PCD ATALAYA

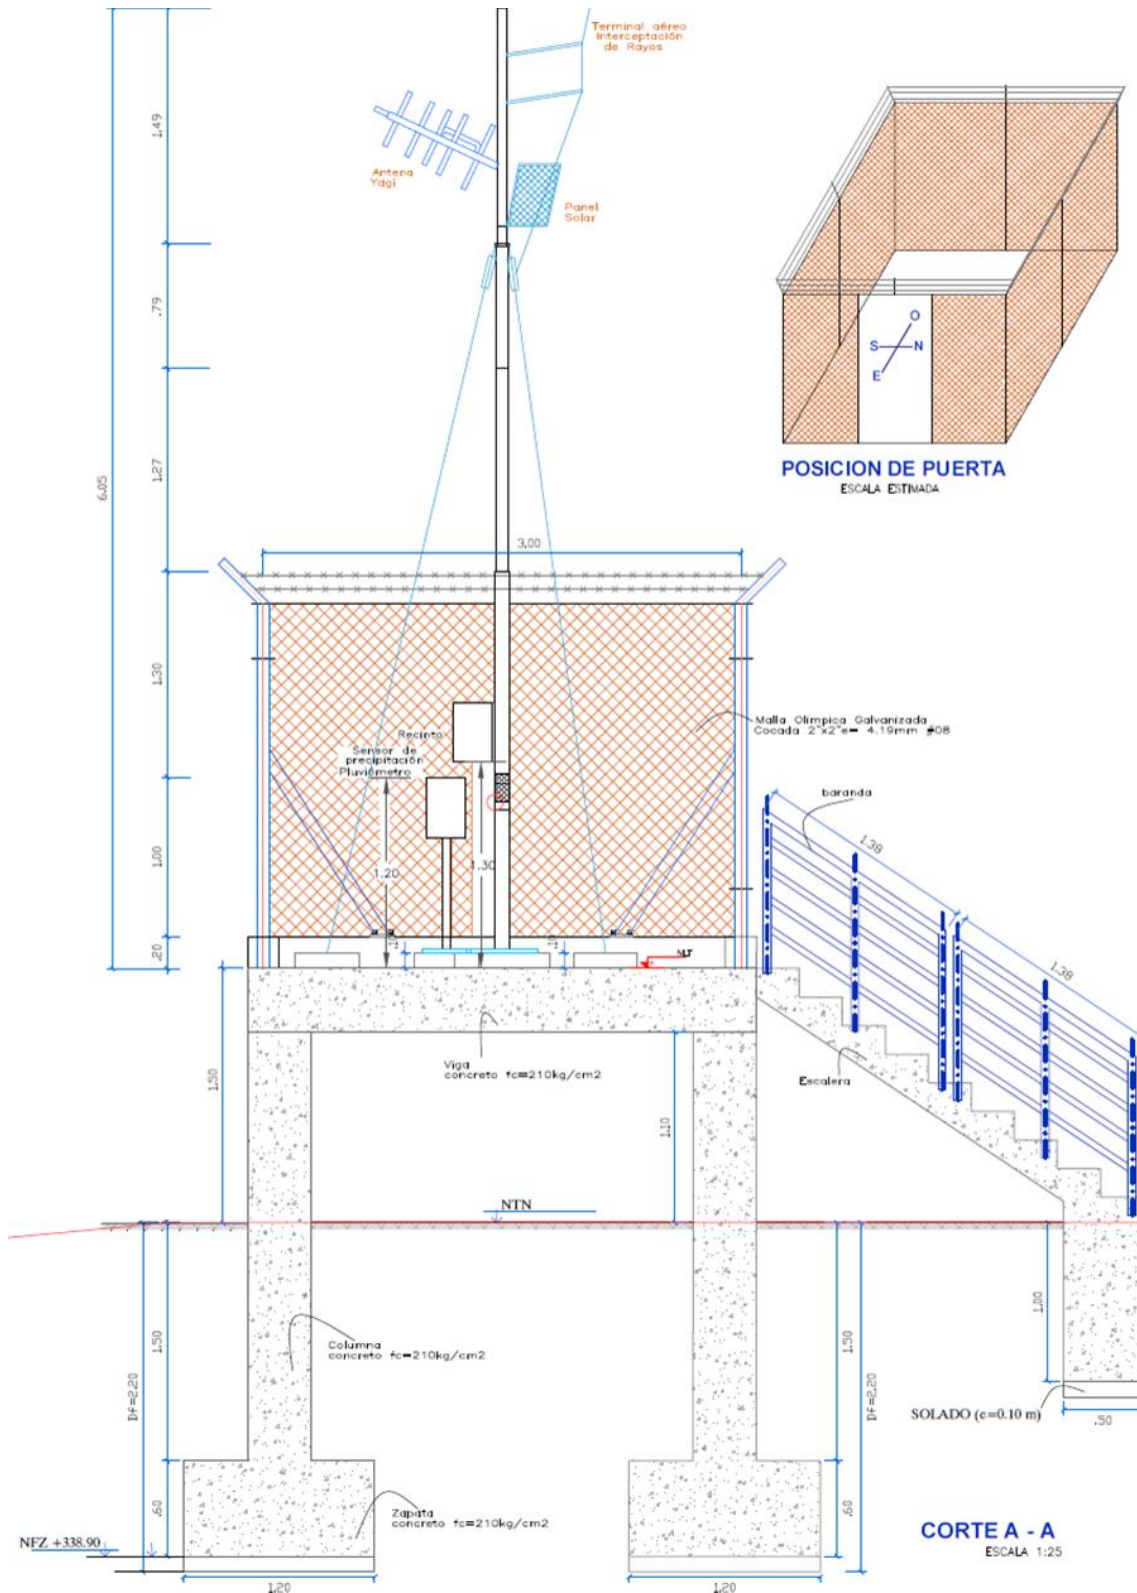
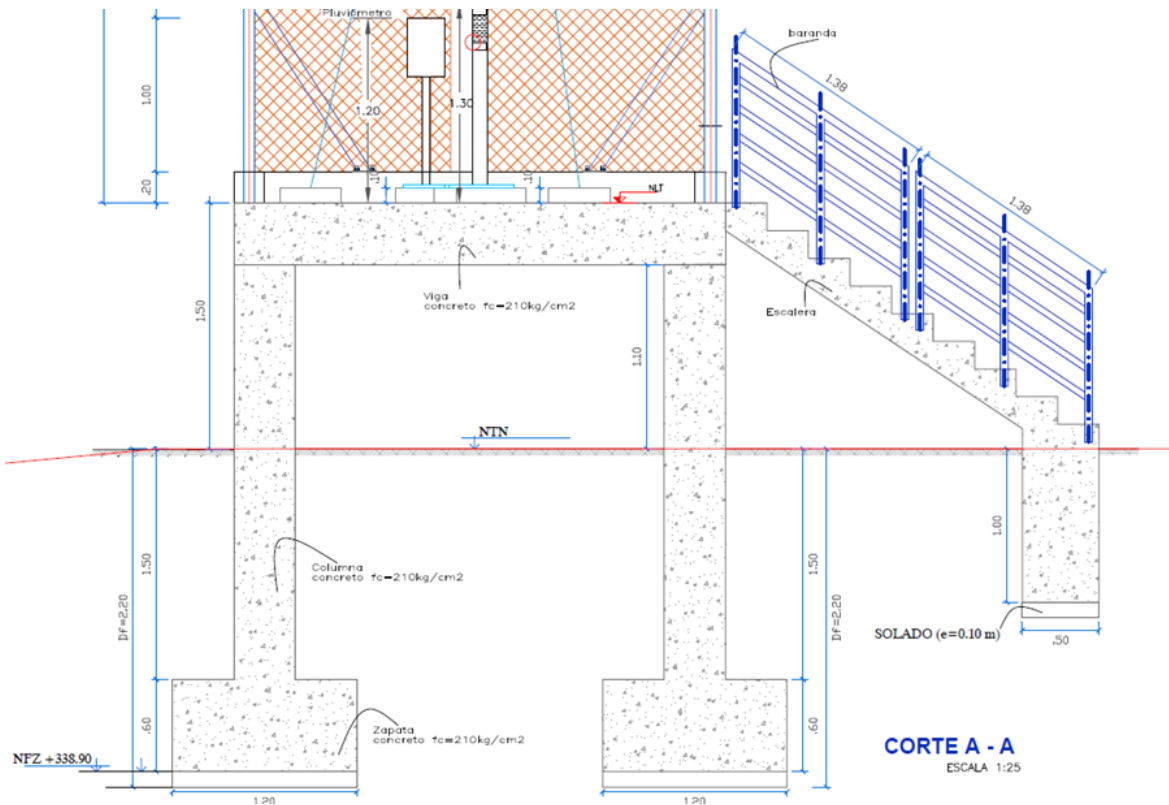
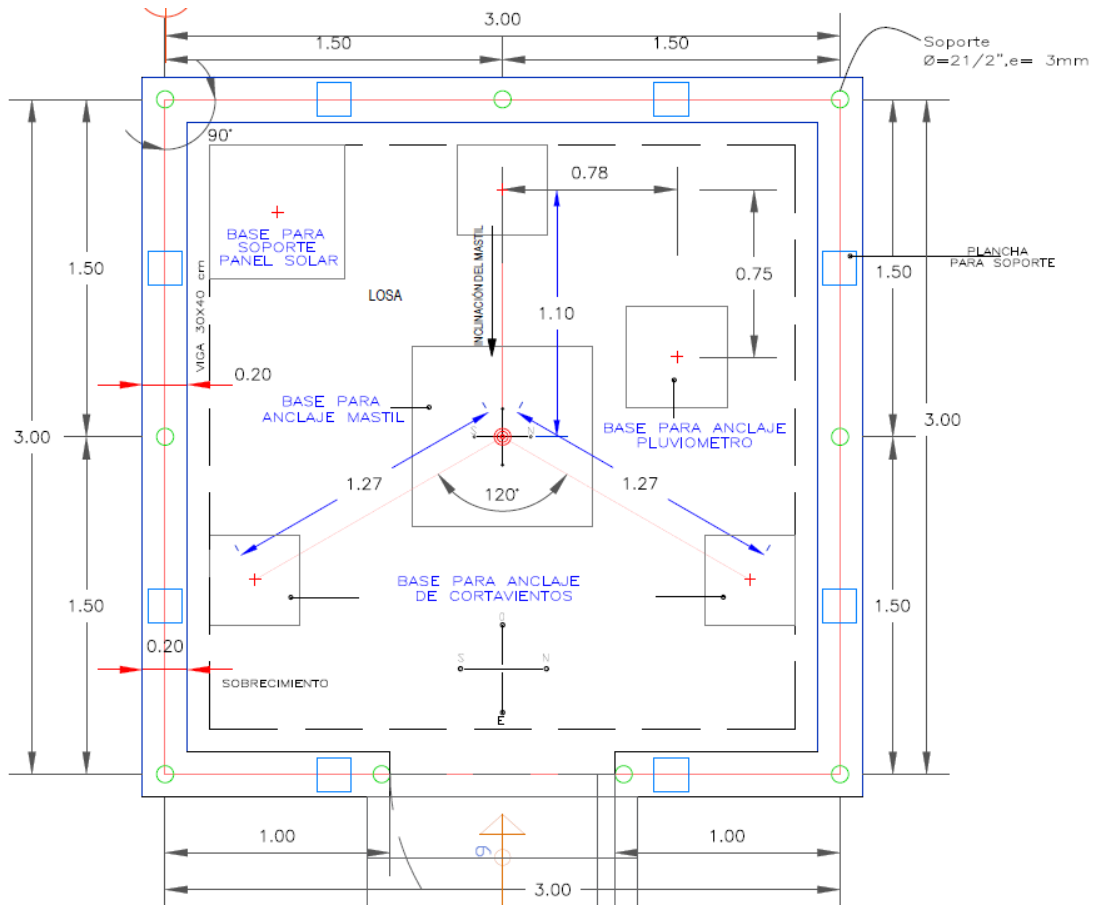
Según los planos proporcionados en el TDR de las obras civiles de las estaciones Atalaya, Emapat, Limonal, requieren de una plataforma elevada de concreto, compuesto de 2 columnas de concreto sin embargo el plano no muestra si todo el patio interior corresponde a una losa de concreto, ya que de ser así este requiere varias columnas adecuadamente proporcionadas para aguantar el peso, favor de proporcionar mayor detalle de los planos a fin de elaborar adecuadamente el presupuesto

Según los planos proporcionados en el TDR las obras civiles de las estaciones Atalaya, Emapat, Limonal, requieren construir escaleras para acceso al patio hidrológico, favor de confirmar a fin de considerar en el presupuesto

Al respecto, las plataformas elevadas, estas se encuentran consideradas en las PCD de Atalaya, Limonal, Los Amigos y La Pastora. Estas plataformas, de acuerdo a las bases, requieren 04 columnas con sus respectivas vigas de arriostre, sobre las cuales descansa una losa que se convierte en el piso, sobre el cual se anclarán los soportes requeridos para la instalación de los equipos, antenas, cerco de seguridad, etc.; las bases establecen "debiendo el contratista, platear a la OTCA las estructuras que cumplan con los requerimientos mostrados", es por ello que el nivel de detalle mostrado en las bases refiere las dimensiones básicas, debiendo establecer el Postor en su propuesta, la mejor estructura que se adapte a estos requerimientos. En general la propuesta arquitectónica de las PCDs es la siguiente:

La plataforma Atalaya, es elevada en previsión de la escorrentía superficial y posibles efectos adversos que pudieran sufrir en el emplazamiento seleccionado, la propuesta podrá ser mejorada por el postor si así lo requiriera, debiendo respetarse las dimensiones mínimas mostradas (3.20mx3.20m), sin perjuicio de lo cual pueden ser ampliadas, según el requerimiento espacial de los equipos a instalar.

Al ser las PCDs de Atalaya, Limonal, EMAPAT y Los Amigos; plataformas elevadas sobre la superficie natural del suelo, estas deberán incluir escaleras de concreto que permitan el acceso hasta el nivel detallado en los planos.

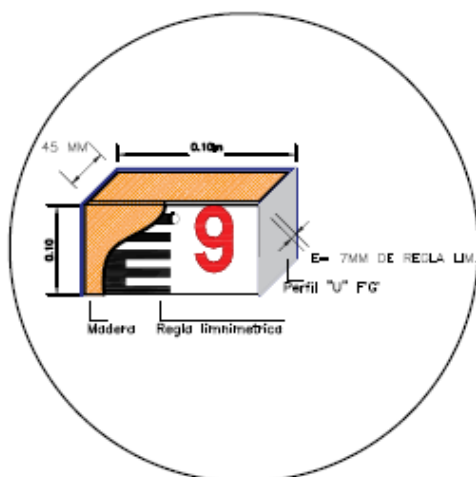
Según los planos proporcionados en el TDR de las obras civiles de las estaciones Atalaya, Emapat, Limonal, requieren de nivelación mediante colmnas de concreto sin embargo necesitamos mayor detalle para verificar si el interior del patio es de suelo natural o se debe construir toda la losa interior de concreto en los 3 lugares Las PCDs de Atalaya, Limonal, EMAPAT y Los Amigos; son plataformas elevadas sobre la superficie natural del suelo, estas deberán incluir las losas de concreto que conformarán el patio hidrológico, en esta losa se deberán proponer los mecanismos de fijación de todos los accesorios necesarios para la instalación del equipamiento solicitado en cada PCD.

Favor de confirmar si el interior del patio es de suelo natural y que las obras civiles contemplan la construcción de todo el cerco perimétrico y los dados de concreto para el mástil y sensores

Las PCDs de Atalaya, Limonal, EMAPAT y Los Amigos; son plataformas elevadas sobre la superficie natural del suelo, en el caso de Puente Inambari, descansa sobre terreno natural; sin embargo todas las PCD, deberán incluir las losas de

concreto que conformarán el patio hidrológico, en esta losa se deberán proponer los mecanismos de fijación de todos los accesorios necesarios para la instalación del equipamiento solicitado en cada PCD, esto incluye los datos para la instalación de los soportes del equipamiento, el mástil, etc., así mismo el sardinel que permita la instalación del cerco perimétrico de protección, debiendo el postor proponer las estructuras que mejor se adapten a las dimensiones y requerimientos de equipamiento propuestos en los TdR.
